Příloha č. 5zf
Vyhodnocení připomínek obcí a veřejnosti

k materiálu

- **Návrh Změny č. 2 Územního rozvojového plánu**
- **Vyhodnocení vlivů návrhu Změny č. 2 Územního rozvojového plánu na udržitelný rozvoj území**
- **návrhy jednotlivých územních opatření k akceleračním oblastem vymezeným v návrhu Změny č. 2 Územního rozvojového plánu**

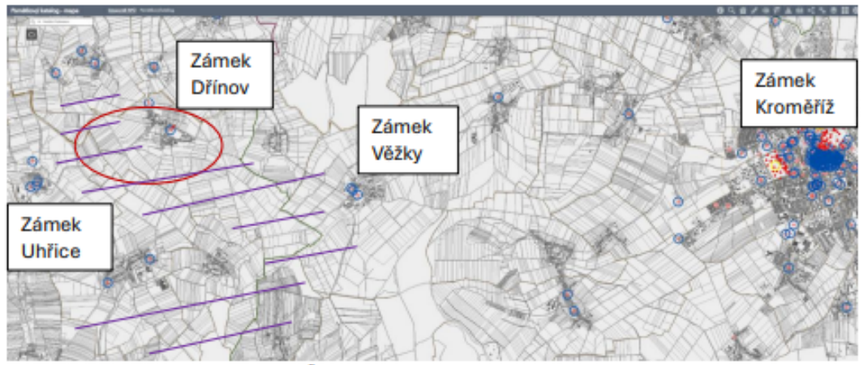
Poř. č.	Připomínkové místo	Číslo jednací	Článek	AO	Připomínka	Vyhodnocení
					Je možné, že v první fázi veškerý výběr oblastí probíhal digitálně pouhým překrýváním jednotlivých vrstev map z administrativy a nebyl proveden řádný průzkum na místě. Následně, ale mělo dojít k Vyhodnocení vlivů na životní prostředí (tzv. SEA). Dle mého názoru byl pořád prostor výběr minimálně v případě AOS5 Malenovice přehodnotit. Toto vyhodnocení pro AOS5 Malenovice zpracovávala firma ASITIS s.r.o. se sídlem Vážného 10, 621 00, Brno. Odpovědní řešitelé byli Ing. Pavla Žídková a Mgr. Zdeněk Frélich, oba autorizované osoby dle zákona č.100/2001 Sb., o posuzování vlivů na životní prostředí. U všech navržených akceleračních oblastí a souvisejících územních opatření bylo požadováno jednotlivě vyhodnotit potencionální vlivy na všechny složky *životního prostředí, veřejné zdraví a obyvatelstvo (včetně vlivů na lidská sídla s důrazem na hluk, pohodu obyvatelstva a další determinanty).* Posouzeny měly být vlivy na veřejné zdraví a životní prostředí, zahrnující vlivy na živočichy a rostliny (zejména vlivy na zachování migrační propustnosti, fragmentaci krajiny, územní systém ekologické stability (dále také „ÚSES")), ekosystémy, biologickou rozmanitost, půdu, vodu, ovzduší, klima, krajinu, krajinný ráz, přírodní zdroje, hmotný majetek a kulturní dědictví, a jejich vzájemné působení a souvislosti. (viz. dokument URP_Z2_priloha5_SEA). **Je zajímavé, že samotný Manuál II SEA u FVE nepředpokládá negativní vliv ani na obyvatelstvo, ani veřejné zdraví a ani na hmotné statky**. Nemyslím si, že je to tak správně. Nezpochybňuji mnohem větší vliv na tato kritéria u VTE, ale plošně konstatovat, že vybudování velké FVE neovlivní obyvatelstvo a hmotné statky v blízkém okolí **není správné.** Existuje několik studií, jež potvrdily, že velké FVE parky mohou vést k přehřívání povrchu, změně mikroklimatu, k omezení přirozeného vsakování vody, erozi půdy, rychlejšímu odtoku vody z krajiny a likvidaci vegetace a biodiverzity. Očekávám, že toto bude připomínkováno. <u>Konkrétně k AOS5 Malenovice a zpracování SEA.</u> V dokumentu Příloha č. 1: Základní charakteristiky a jevy životního prostředí v jednotlivých akceleračních oblastech - AKCELERAČNÍ OBLASTI PRO FOTOVOLTAICKÉ ELEKTRÁRNY je u popisu AOS5 Malenovice uvedeno, že do vzdálenosti 500 m od AO se nenachází obytné ani rekreační objekty. Níže obrázek č. 2 s mapou oblasti včetně uvedené vzdálenosti od nejbližší zástavby – průkazně je zóna umístěna hned vedle obytných domů, některé zahrady **sloužící k rekreaci jsou přímo součástí** AOS5 Malenovice. Toto je tak zásadní chyba, že mě vede k otázce, zda vůbec osoby pověřené zpracováním SEA, dané místo navštívily. Jinak by přece nemohlo být uvedeno, že: 1) *Hlukové a emisní vlivy v období výstavby zanedbatelné, v období provozu nulové, dosah vlivů elektromagnetického záření k zástavbě nenastane. Nejsou předpokládány vlivy na veřejné zdraví.* 2) *FVE budou dle ÚO umisťovány mimo kontakt s obytnou zástavbou, potenciální dosah vlivů vibrací, elektromagnetického záření nebo havárií na hmotné statky se nepředpokládá. Vliv je hodnocen jako nulový v době výstavby i v době existence a provozu FVE.* Na následujícím obrázku je mozné vidět domy, jež s vymezenou AO sousedí a jejich vzdálenost od této oblasti rozhodně není více jak 500 m. Přímo v AO se nachází oplocené zahrady se zahradními domky.

Poř. č.	Připomínkové místo	Číslo jednací	Článek	AO	Připomínka	Vyhodnocení
					Obrázek č. 2 data z katastru, upraveno  Další chybou je uvedení tohoto prohlášení v kategorii „Kulturní a historické hodnoty“: *Nejvýznamnějším znakem kulturní a historické charakteristiky je hrad Malenovice, který je oddělen zástavbou a nebude ovlivněn.* Jak z hradu Malenovice, vzdáleného necelý 1 km, tak z dané oblasti, je na hrad Malenovice hezký výhled. Určitě budou vidět i solární pole a tento výhled ovlivňovat. Zase bych předpokládala, že při fyzické návštěvě tohoto území, tento fakt musí být autorizované osobě zřejmý, viz. fotografie od nového přístřešku od hradu a také fotografie z vytyčeného území směrem na hrad.

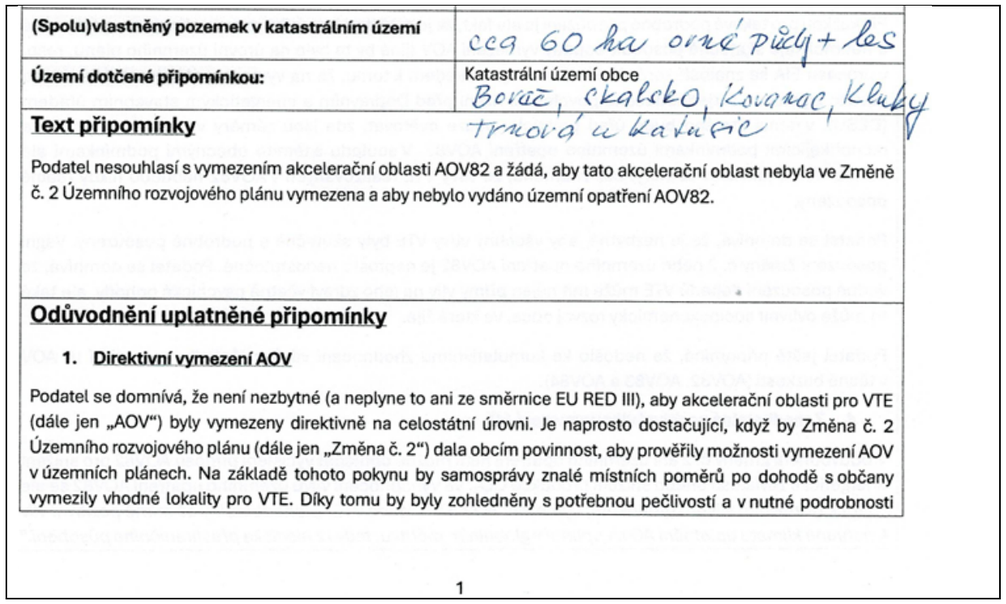
Poř. č.	Připomínkové místo	Číslo jednací	Článek	AO	Připomínka	Vyhodnocení
					riziko je naprosto nepřípustné. Vzhledem k blízkosti zóny AOV102 k lidským sídlům představuje i ojedinělá havárie přímé ohrožení zdraví obyvatel a dlouhodobou kontaminaci půdy i zdrojů pitné vody. **<u>XI. Nedostatečnost ornitologických podkladů a selhání mapy citlivosti ČSO</u>** * Využití nekompletních dat: Mapa citlivosti předložená Českou společností ornitologickou byla generována na základě historických nálezových databází, které neodrážejí aktuální stav v krajině. Absence záznamu v databázi neznamená absenci chráněného druhu v dané lokalitě. Je to pouze důsledek chybějícího terénního monitoringu v konkrétním čtverci. * Prokazatelný výskyt kriticky ohrožených druhů: Přímo v dotčeném území Nízkého Jeseníku a na lokalitě Zimní pole je dokumentován výskyt zvláště chráněných ptačích druhů. Patří mezi ně jeřáb popelavý (Grus grus) a moták lužní (Circus pygargus), ať už v období hnízdění či během mimohnízdních výskytů. * Ignorování migračních koridorů a fenoménu nočního tahu: Plošné mapy citlivosti nedokážou podchytit dynamiku ptačí migrace. Během jarního a podzimního tahu dochází k masivnímu přeletu ptactva (např. celá hejna divokých hus a jeřábů). Ptáci se v noci pohybují dokonce i nad hustě obydlenými oblastmi a velkými městy. V regionu Rýmařovska představují větrné turbíny s výškou přes 200 metrů pro protahující ptactvo nepřekonatelnou a fatální bariéru. Jednak nebyl řádně proveden průzkum a dokladování výskytu druhů v rámci jednotlivých navržených zón, jednak - a to je velmi podstatné - není ani možné domyslet katastrofální dosah kumulativního vlivu přehuštění oblasti větrníkovými zónami na celkové populace.

Poř. č.	Připomínkové místo	Číslo jednací	Článek	AO	Připomínka	Vyhodnocení
					 Obr. 1: Samec motáka lužního zjištěný 31.5.2026 uprostřed navržené AOV102. V ČR je chráněn jako silně ohrožený druh (podle vyhlášky č. 395/1992 Sb.) a je zařazen v příloze I Směrnice EU o ptácích **<u>XII Střet zájmů s nadřazenou technickou infrastrukturou</u>** Plocha navrhované zóny AOV102 je prostorově paralyzována paralelním souběhem dvou strategických nadzemních vedení:110 kV a 400 kV. Zákonný odstup činí u současných technologií 450 až 500 metrů na obě strany od vedení. Ochranná a bezpečnostní pásma obou souběžných tras tak pokrývají značnou rozlohu zóny AOV102 a znemožňují zde legální a bezpečnou výstavbu větrných turbín. Případná havárie (např. požár gondoly, odtržení listu nebo odlet námrazy) v takové blízkosti by navíc bezprostředně ohrozila stabilitu přenosové soustavy a hrozilo by vyvoláním rozsáhlého blackoutu na severní Moravě. Přítomnost nadzemních vedení má limitující dopady na průjezdnost a použití obslužné techniky s dlouhými rameny, jakož i předpokládané snížení akceschopnosti požární techniky v případě požáru zařízení. Kombinace vysokého (110 kV) či zvláště vysokého napětí (400 kV) s požárem větrné elektrárny vytváří pro zasahující hasiče extrémně nebezpečnou situaci. Je třeba vzít v úvahu nemožnost hašení vodou, V případě vzniku elektrického oblouku přeskočením přes vodivé toxické zplodiny, jejichž součástí jsou uhlíkové mikročástice, by došlo k ohrožení kohokoli živého v okruhu stovek metrů. Hasiči by byli

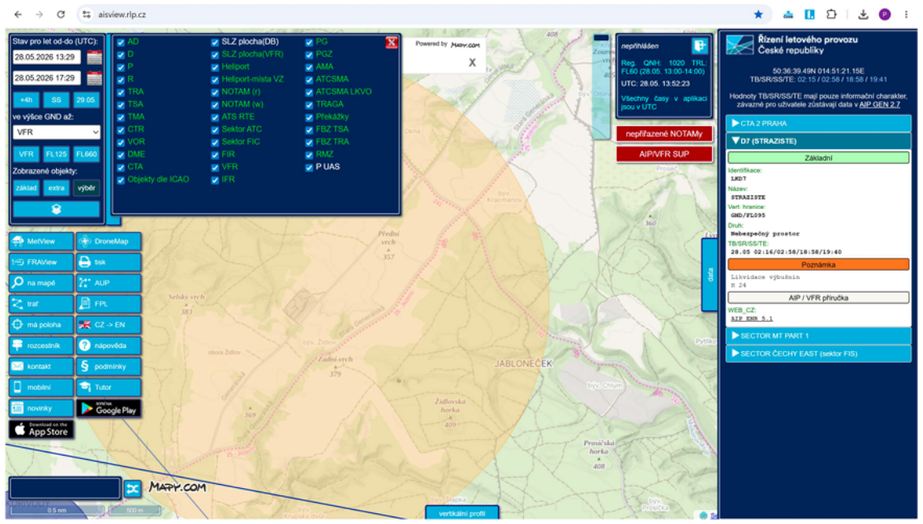
Poř. č.	Připomínkové místo	Číslo jednací	Článek	AO	Připomínka	Vyhodnocení
					pro místní rozvoj je tak i z hlediska letectví zcela excesivní, odborně nepodložený a představuje nezákonnou libovůli pořizovatele. **2. Rozpor se směrnicí RED III a chybějící variantní vyhodnocení (SEA)** **Požadujeme upravit podmínky AOV26 tak, aby nedocházelo k vytváření regulatorních bariér, které znemožňují naplnění instalovaného výkonu stanoveného samotným ministerstvem (59,5 MW).** **Odůvodnění:** ○ Evropská legislativa (RED III) jednoznačně předpokládá, že rozvoj OZE je v převažujícím veřejném zájmu. Opatření, která se v AOV zavádějí, musí být proporcionální. Návrh AOV26 však v důsledku kumulace restrikcí (výškových i provozních) toto nerespektuje. ○ **Nepřezkoumatelnost pro absenci porovnání variant:** Vyhodnocení vlivů (SEA) ani odůvodnění OOP neobsahuje posouzení různých výškových a technologických scénářů. Z dokumentace vůbec není zřejmé, zda byl plošný výškový limit 185 m zkoumán ve vztahu ke schopnosti lokality reálně dosáhnout teoretického výkonu 59,5 MWp, s nímž dokumentace účelově operuje v odůvodnění. Požadujeme, aby pořizovatel exaktně prokázal, že při aplikaci jím navržených plošných výškových limitů a drastických odstavovacích podmínek (viz níže) je lokalita ekonomicky a technicky nadále schopna deklarovaného instalovaného výkonu dosáhnout. V opačném případě je vymezení AOV pouhým formálním gestem v rozporu se směrnicí RED III. **3. Nepřiměřené, plošné a odborně nepodložené podmínky ochrany ptáků a netopýrů (bod 3.2 a další)** **Zásadně nesouhlasíme s plošně uloženými a drakonickými provozními podmínkami, zejména s podmínkou vypínání VTE ve dnech orby a sklizně a plošným nařizováním technických systémů před zjištěním reálného rizika.** **Odůvodnění:** ○ **Absence kvantifikace a prahových hodnot (vypínání při orbě):** Návrh plošně nařizuje vypínat VTE ve dnech orby a sklizně a na celých 5 následujících kalendářních dnů na pozemcích do vzdálenosti 1 000 m. V odůvodnění však zcela chybí odborná kvantifikace. Pořizovatel nijak nevysvětluje, proč je nutné chránit ptáky zrovna v okruhu 1 000 m, proč přesně 5 dnů a na které konkrétní druhy opatření cílí. Toto opatření postrádá jakoukoliv prahovou podmínku (reálný výskyt druhu v daný moment), čímž nařizuje zastavení zdrojů čisté energie i ve chvíli, kdy pro to neexistuje biologický důvod. ○ **Ignorování šetrnějších alternativ (princip proporcionality):** Zahraniční ornitologické studie jednoznačně dokládají, že rizikově řízené vypínání (tzv. shutdown-on-demand) založené na detekci rizikových druhů a aktuálních meteorologických podmínkách má srovnatelnou účinnost v ochraně avifauny, ovšem za nepoměrně menší ztráty výroby (často hluboko pod 1 % roční produkce). Skutečnost, že pořizovatel v rámci SEA neposoudil šetrnější a cílenější varianty mitigace a rovnou sáhl k paušálnímu (plošnému) časoprostorovému zákazu, činí danou regulaci zjevně nepřiměřenou. ○ **Vnitřní logický rozpor OOP:** Návrh v bodě e) a f) ukládá realizaci detailního akustického monitoringu a monitoringu ptáků a netopýrů s tím, že dodatečná opatření se stanoví až na základě jejich výsledků. Současně ale návrh v jiných bodech již plošně a dopředu nařizuje nejpřísnější možné restrikce bez ohledu na reálný výskyt druhů. Takový postup popírá logiku posuzování rizik v území a představuje pro budoucí investory neopodstatněnou technickou a finanční zátěž.

Poř. č.	Připomínkové místo	Číslo jednací	Článek	AO	Připomínka	Vyhodnocení
					Podle konstantní judikatury Nejvyššího správního soudu (např. rozsudky č.j. 1 As 301/2021-150 či č.j. 7 Ao 2/2011-127) platí, že omezení jakéhokoliv legálního zájmu či aktivity v území musí být úměrné ohrožení předmětných hodnot. Stanovení kategorických a plošných pravidel musí být podloženo přesvědčivým odůvodněním specifik dané lokality a vyloučením existence mírnějších alternativ. Rovněž striktně požadujeme, aby pořizovatel v rámci vypořádání připomínek prokazatelně provedl test proporcionality a exaktně doložil, proč dal v tomto konkrétním území přednost absolutním plošným restrikcím před ústavně zaručeným právem vlastníků pokojně užívat svůj majetek a svobodně podnikat. Pokud tyto naše exaktní odborné a právní argumenty nebudou pořizovatelem v rozhodnutí o připomínkách řádně, individuálně a s oporou ve specifikovaných datech (modely viditelnosti, prokázání nutnosti 185m limitu v lese, ekonomická SEA analýza odstávek) vypořádány, bude případně přijaté Opatření obecné povahy zatíženo závažnou vadou nepřezkoumatelnosti a neproporcionality. *Příloha č. 1— Výpis z portálu AisView ŘLP k výškovým limitům nad AOV26*

Poř. č.	Připomínkové místo	Číslo jednací	Článek	AO	Připomínka	Vyhodnocení
					 *Pozn: Žlutá kruhová plocha představuje „Nebezpečnou oblast D7 Strážitě“ s poznámkou Likvidace výbušnin H24. Tato oblast je **bez výškového limitu**. S AO se překrývá pouze minimálně, v těsném okolí velkých existujících FVE v JZ části, plošně se jedná o jednotky procent výměry AO.*

6049.	Doc. Ing. Vladimír Řimsa, CSc.	MMR-42445-2026-81	99cj	AOV26	**Připomínky k návrhu Změny č. 2 Územního rozvojového plánu (Z2 ÚRP) a Opatření obecné povahy pro akcelerační oblast AOV26 Ralsko** Připomínkující (vlastníci pozemků v dotčeném území): **Doc. Ing. Vladimír Řimsa, CSc.** (vlastník pozemků zapsaných na LV č. 29, k.ú. Jabloneček, obec Ralsko) Níže podepsaný vlastník pozemků nacházejících se v navržené akcelerační oblasti AOV26 Ralsko tímto uplatňuje v zákonné lhůtě zásadní připomínky k návrhu Změny č. 2 Územního rozvojového plánu. Připomínkující plně podporuje rozvoj větrné energetiky na svých pozemcích a považují lokalitu za vysoce vhodnou. Způsob, jakým však předkladatel (MMR) přistoupil k návrhu Opatření obecné povahy (OOP) pro AOV26, je zcela neproporcionální. Návrh obsahuje extrémní restrikce, které jsou věcně a odborně nepodložené, vnitřně rozporné a de facto znemožňují využití moderních technologií. Opatření se tak míjí svým zákonným účelem (urychlení rozvoje OZE) a je v přímém rozporu se směrnicí RED III. Z těchto důvodů uplatňujeme následující připomínky a **požadujeme jejich exaktní, individuální a daty podložené vypořádání:** **1. Nezákonnost, odborná nesmyslnost a neproporcionalita výškových limitů (bod 3.1 písm. a)** Návrh stanovuje pro AOV26 maximální výšku VTE nepřesahující 185,0 m (měřeno pro horní úvrať listu rotoru). S tímto limitem **zásadně nesouhlasíme a požadujeme jeho úplné zrušení, případně jeho nahrazení limitem maximálně 250 m v horní úvrati.**	**Akceptováno.** Akcelerační oblast AOV26 Ralsko byla vypuštěna.

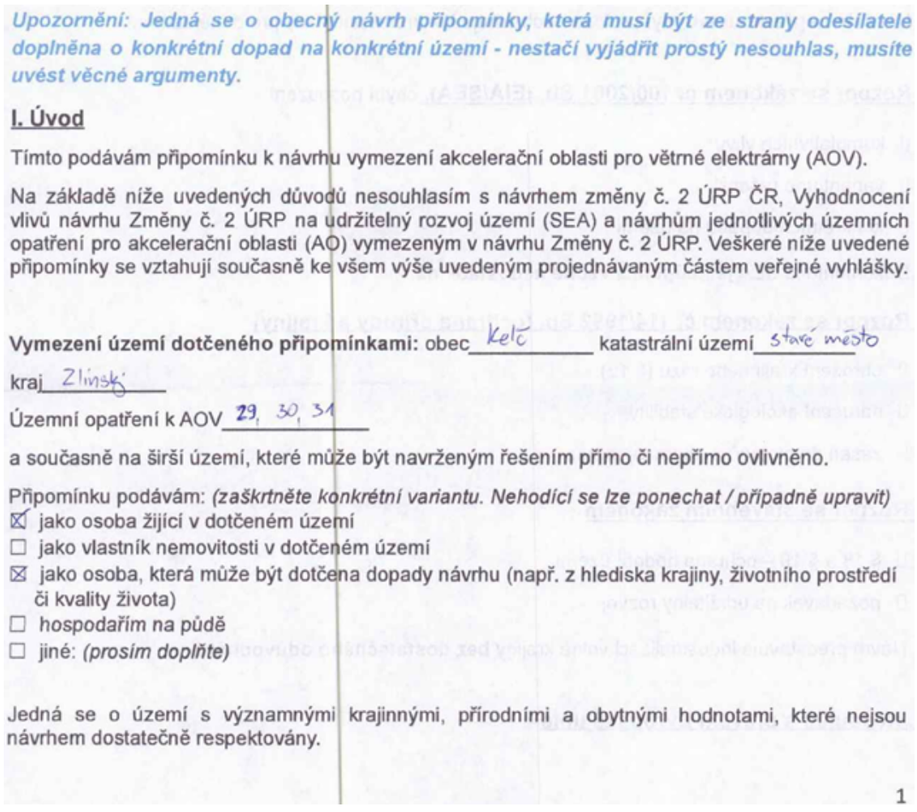
To platí tím více v situaci, kdy se ve vyhodnocení vlivů územního opatření uvádí tento závěr:

AO je navržena ve vzdálenosti přes 40 km od hranice s Polskem, tedy bez vlivů.
Zanedbatelný až mírně pozitivní vliv k ochraně klimatu uplatnění AO se uplatní v globálním měřítku, tedy i z hlediska přeshraničních působení. Bez vlivů na další složky ŽP.

Z toho se dá dovodit, že sám pořizovatel Změny č. 2 připouští, že je AOV82 vymezena v podstatě zbytečně, neboť nemá žádný výraznější pozitivní vliv na změnu klimatu. Z jakého důvodu tedy dostala přednost před ochranou jiných konkrétně popsaných a specifikovaných zájmů v území, kupř. ochranou cenných půd a jiných výše popsaných veřejných zájmů, které zcela jistě nejsou zanedbatelné?

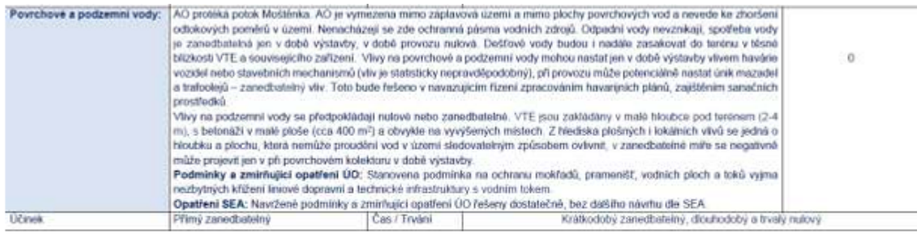
Poř. č.	Připomínkové místo	Číslo jednací	Článek	AO	Připomínka	Vyhodnocení
					vzdálenosti dvou stožárů 750 m činí překryv dvou takových kruhů přibližně 1,6 km², resp. 168 ha. Přesnou jedinečnou výměru plochy, na níž bude docházet k vypínání, lze stanovit až podle skutečného rozmístění stožárů. Již nyní je však zřejmé, že tzv. zmírňující opatření – **vypínání se bude týkat prakticky celé akcelerační oblasti a významně přesáhne i do jejího okolí.** Na pozemcích uvedených hospodařících subjektů se podle podkladů z LPIS v území pěstují zejména tyto plodiny: *pšenice setá ozimá, směs pro krmný biopás, trávy pro ochranné pásy, slunečnice roční, kukuřice na zrno, ječmen ozimný víceřadý, tritikale jarní, řepka ozimá a vinná réva*. Vedle toho je nutno započíst i opakované zásahy do půdy prováděné bez ohledu na konkrétní plodinu, zejména jarní orbu, podmítku, letní přípravu půdy a podzimní až zimní orbu. Při zohlednění obvyklých agrotechnických lhůt včetně pětidenního navazujícího období podle bodu 3.2 písm. a) lze pro jednotlivé plodiny a práce vymezit tyto úseky roku: − jarní orba a předseťová příprava půdy: 10. březen – 10. duben, celkem cca 32 dní; − směs pro krmný biopás: 20. květen – 10. červen, celkem cca 22 dní; − trávy pro ochranné pásy: 1. červen – 25. červen, celkem cca 25 dní; − ječmen ozimný víceřadý: 15. červen – 10. červenec, celkem cca 26 dní; − řepka ozimá: 25. červen – 25. červenec, celkem cca 31 dní; − pšenice setá ozimá: 5. červenec – 5. srpen, celkem cca 32 dní; − tritikale jarní: 15. červenec – 10. srpen, celkem cca 27 dní; − letní příprava půdy po sklizni a před setím ozimů (podmítka/orba/předseťová příprava): 20. červenec – 15. září, celkem cca 58 dní; − slunečnice roční: 10. září – 10. říjen, celkem cca 31 dní; − vinná réva: 15. září – 31. říjen, celkem cca 47 dní; − kukuřice na zrno: 20. září – 20. listopad, celkem cca 62 dní; − podzimní a zimní orba: 25. říjen – 20. prosinec, celkem cca 57 dní. Po sloučení uvedených překrývajících se období vychází, že **provoz větrných elektráren by byl v důsledku bodu 3.2 písm. a) nemožný nejméně po dobu cca 247 dní v roce.** Bez omezení tak zbývá pouze cca 118 dní v roce, tedy přibližně 32,3 % kalendářního roku. Jestliže odůvodnění návrhu územního opatření pro AOV94 pracuje s odhadovaným maximálním celkovým instalovaným výkonem 35 MW, pak po zohlednění provozního omezení podle bodu 3.2 písm. a) **klesá využitelný podíl provozních dní orientačně na cca 32 %, a tím i reálně využitelný indikativní výkon přibližně na 11,3 MW** (32 % z 35 MW). Rozsah zemědělského obhospodařování v akcelerační oblasti AOV94 Moštěnice a v jejím bezprostředním okolí je natolik vysoký a časově rozprostřený, že podmínka vypínání větrných elektráren ve dnech orby a sklizně a po pět následujících dnů prakticky znemožňuje jejich celoroční provoz. Z deklarovaného odhadovaného výkonu 35 MW tak po zohlednění zemědělského obhospodařování půdy **zbývá pouze omezeně využitelný výkon kolem 11,3 MW.** **Reálný indikativní výkon AOV94 tedy nedosahuje ani jedné čtvrtiny prahového kritéria 50 MW, které stanovuje návrh změny č. 2 Územního rozvojového plánu.** Doplňující údaj o hustotě výkonu: SEA (příloha 5 návrhu Změny č. 2 Územního rozvojového plánu) na str. 145 stanoví, že *"cílový instalovaný výkon v obou typech oblastí by měl optimálně dosahovat alespoň 10 MW na km²"*. Pro AOV94 by optimální cílový výkon činil alespoň 37 MW. Deklarovaný indikativní výkon 35 MW odpovídá hustotě 9,46 MW/km² (méně než optimum). Po aplikaci bodu 3.2. písm. a) **klesá hustota na cca 3,05 MW/km², tedy na 30 % optimální hodnoty**.

Poř. č.	Připomínkové místo	Číslo jednací	Článek	AO	Připomínka	Vyhodnocení
					AOV94 je tedy zónou nesplňující stanovené podmínky ani absolutního výkonu ani relativní hustoty představující efektivitu plochy. **IV. PROTIPRÁVNOST VYMEZENÍ AKCELERAČNÍ OBLASTI NA ÚZEMÍ S PŮDAMI I. A II. TŘÍDY OCHRANY ZEMĚDĚLSKÉHO PŮDNÍHO FONDU** Podstatná část plochy AOV94 se nachází na území I. a II. třídy ochrany zemědělského půdního fondu, tedy na nejkvalitnější a nejúrodnější zemědělské půdě, přestože podle pravidel RED III a ZOZE (čl. 15c bod 1. a) i) směrnice RED III a § 4 odst. 3 ZOZE) má být pro tyto účely primárně využívána půda, která nemůže sloužit zemědělskému obhospodařování. Byť ani jeden z uvedených předpisů využití úrodné půdy výslovně nezakazuje, je zřejmé, že stanovená pravidla směřují ke zcela opačnému cíli. K vymezení akcelerační oblasti na území s úrodnou půdou by tak na základě čl. 15c bod 1. a) i) směrnice RED III a § 4 odst. 3 ZOZE vůbec nemělo docházet, případně by se tak mohlo stát pouze výjimečně, ze závažných důvodů obhajitelných ve světle dalších podmínek směrnice a zákona. Opačný postup je jejich porušením. Nařízení vlády č. 507/2025 sice zapovídá vymezení akcelerační oblasti na území s půdami I. a II. třídy pouze pro akcelerační oblasti pro výrobny elektřiny využívající energii slunečního záření (viz jeho §§ 3 a 4), vzhledem k tomu, že však současně nestanovuje žádný maximální rozsah nebo další podmínky pro vymezení AOV na těchto územích, je v této části protiprávní pro rozpor se ZOZE a směrnicí RED III. Přístup vládního nařízení přebírá i návrh Změny č. 2 Územního rozvojového plánu. Z textové části jejího odůvodnění (body 132 a násl.) vyplývá, že důvodem je extenzivní plošné využití vymezené oblasti v případě akceleračních oblastí pro výrobny elektřiny využívající energii větru. Uvádí se, jakým způsobem byla vypočítána odhadovaná plocha záboru zemědělské půdy, se závěrem, že s ohledem na způsob vyhodnocení této otázky *„nebylo možné se vyhnout zemědělským půdám I. a II. třídy ochrany, zejména proto, že umístění jednotlivých záměrů v rámci akcelerační oblasti nelze smysluplně odhadovat.“* Prakticky totožné informace nalezneme též ve Vyhodnocení vlivů návrhu Změny č. 2 Územního rozvojového plánu na udržitelný rozvoj území (viz zejména str. 107). To na dalších místech zmiňuje také problematiku „mixu“ jednotlivých půd v konkrétní oblasti. **Volba jiného než preferovaného území však může být z povahy věci odůvodněna pouze závažnými věcnými důvody, nikoli nedokonalostí zvoleného výpočtu odhadu záboru.** Zmíněná problematika mixu rozdílně úrodných půd v konkrétní oblasti určitý význam mít může, stále ale platí, že primárně mají být akcelerační oblasti vymezovány na půdě bez zemědělského potenciálu. **Zmiňovaný mix by tedy měl být významný spíše v situacích, kdy se v území nachází kombinace ploch se zcela neúrodnou půdou a půdou nejnižšího stupně ochrany, nikoli při podstatném zastoupení úrodné půdy, navíc půdy nejúrodnější** (tedy I. a II. třídy). Je třeba zopakovat, že jak směrnice RED III., tak ZOZE, zapovídají vymezení akcelerační zóny v území, kde by to mohlo mít významný vliv na životní prostředí. Posouzení této otázky musí být založeno na dostatečném množství informací, musí mu předcházet vyhodnocení SEA a toto vyhodnocení musí být s ohledem na požadavky směrnice RED III individualizované (čl. 15c bod 1. a) i) směrnice RED III, § 4 odst. 2 ZOZE, čl. 15c bod 1. b) směrnice RED III, § 6 až 8 ZOZE). **Individualizované vyhodnocení záboru zemědělské půdy ve vztahu k území AOV94 však zcela chybí, neboť Vyhodnocení vlivů návrhu Změny č. 2 Územního rozvojového plánu na udržitelný rozvoj území řeší pouze celorepublikový kontext a zcela ignoruje jeho dopady v konkrétním území.** **To vše přesto, že AOV94 byla vymezena na podstatné části zemědělské půdy dotčených obcí, zejména obcí Labuty a Skalka. Z místního pohledu, který měl být do vyhodnocení vlivů zahrnut, se tedy nepochybně bude jednat o zásah významný.**
